Rapport eindinspectie atletiekaccommodatie

Rapportnummer	1116
Verloopdatum huidige inspectie	01-10-2026
Datum van inspectie	18-10-2023
Periode rapportage (loopt af op)

Naam accommodatie	Sportpark Centrum
Adres accommodatie	Burgemeester Boeremalaan 3 9934 EM Delfzijl
Gemeente	Delfzijl
Eigenaar accommodatie	Gemeente Delfzijl
Club(s)	AV Fivelstreek
Is de accommodatie geprivatiseerd?	Nee
Jaartal realisatie accommodatie	2000
Jaartal laatste renovatie	2020
Specificatie laatste renovatie	Volledige renovatie
Jaartal laatste (her)belijning	2020

Foto 1.A.1

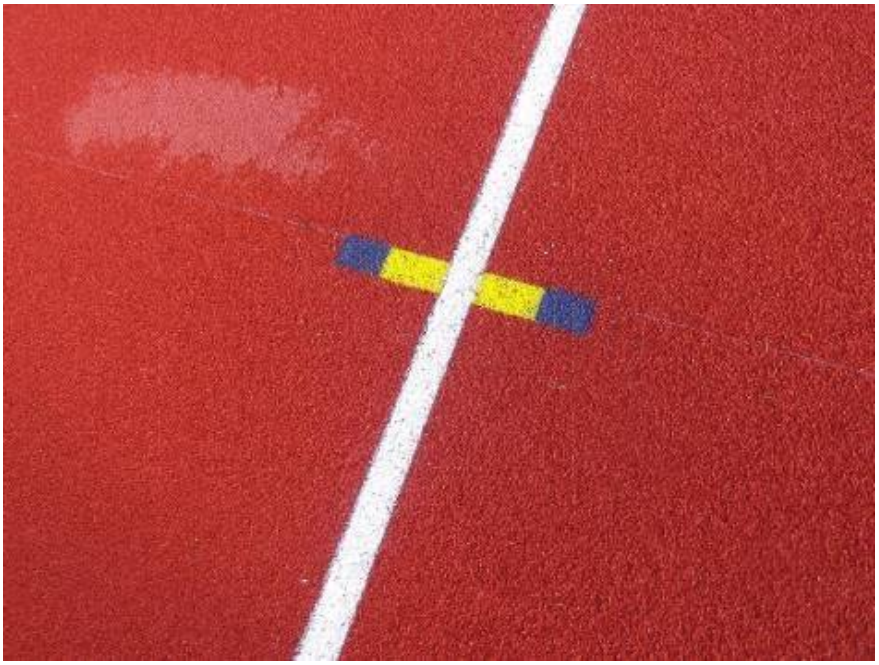
Toelichting/Advies	
Veiligheid	-
Wedstrijdgeschiktheid	-
Opmerkingen	1. Onderstaande punten dienen bij de volgende herbelijning te worden aangepast, maar zijn geen reden voor afkeur. 1.1 Op het 36m punt (zie foto 1.A.1) is het niet nodig dat de blauwe merktekens (behoudens aan de buitenzijden van baan 1 en baan 6) aangebracht worden. 1.2 Op diverse punten (zoals 50m-75m-150m-250m punten) zijn de witte markeringen van het "meters maken" van Athletics Champs op de maaitegels aangebracht (zie foto 1.A.2). Deze behoren op de rondbaan zelf te worden aangebracht. 1.3 Bij Athletics Champs ontbreekt bij de 60 m startlijn de tekst "60" (zie foto 1.A.3). 1.4 In baan 2 bij de startlijn van de 200 m en de Zweedse estafette is de blauwe startlijn niet correct over de zwarte haak aangebracht (zie foto 1.A.4). Voor de juiste configuratie zie het belijningsplan onder hoofdstuk "Explicitie combinatietekens" (zie fig. 1.A.5).
